東芝マイクロコントローラ TLCS-900 ファミリー
 TLCS-900/H シリーズ
 TMP95C061BFG

パッケージ名称およびパッケージ外形寸法のTD誤記について

QFP100-P-1414-0.50

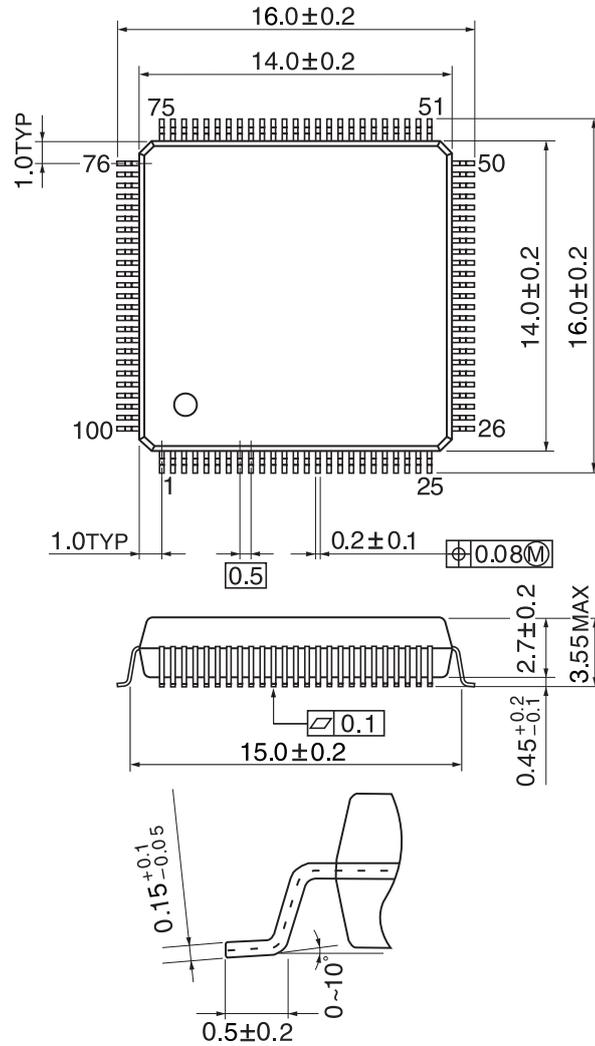
TMP95C061BFG のパッケージ名称が **QFP100-P-1414-0.50F** と記載されていますが、正しくは **QFP100-P-1414-0.50** です。

TMP95C061BFG の正しいパッケージ名称における寸法および交差は以下のとおりです。
